Rennes, le 19 AOUT 2016

Autorité environnementale

AVIS DE L'AUTORITÉ ENVIRONNEMENTALE
relatif au projet d'un ouvrage de franchissement de l'étier du Trévelo
-communes de Beganne et Péaule (56)-
-dossier reçu le 22 juin 2016-

Localisation du tracé du GR 39 et de sa déviation par le franchissement de l'étier du Trévelo à sa confluence avec la Vilaine (extrait étude d'impact)

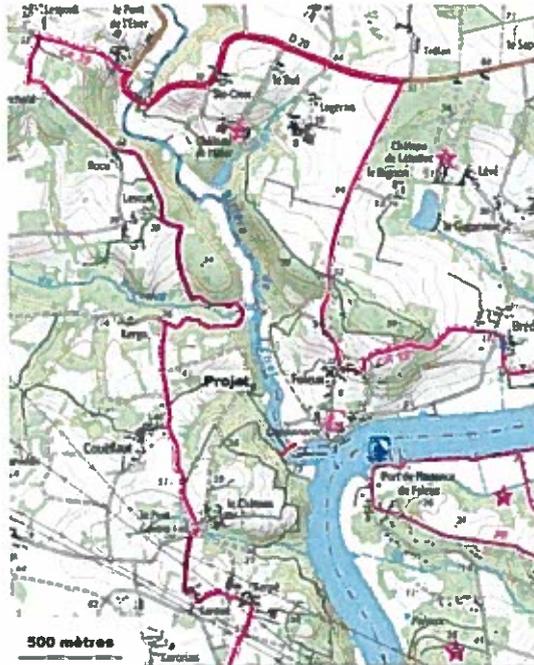
Au regard du positionnement de la passerelle en toute proximité de la zone Natura 2000 des Marais de Trévelo et de l'implantation des plate-formes d'accès en zones inondables, l'Ae relève des enjeux environnementaux se rapportant à la préservation des milieux naturels sensibles, au risque inondation et à l'enjeu paysager qui a été correctement pris en compte pour la passerelle proprement dite.

L'Ae recommande d'étendre le périmètre d'étude en intégrant les travaux connexes qui sont parties du même programme de travaux et de compléter le descriptif de l'état initial du projet.

En raison de cette limite, l'évaluation environnementale du projet s'avère incomplète et ne fait pas la démonstration de la prise en compte des incidences notables du projet sur l'ensemble des milieux naturels sensibles de proximité, ni sur les phénomènes de crues.

L'Ae recommande de modifier la démarche d'évaluation sur ces aspects, de manière proportionnée aux enjeux importants qu'ils comportent.
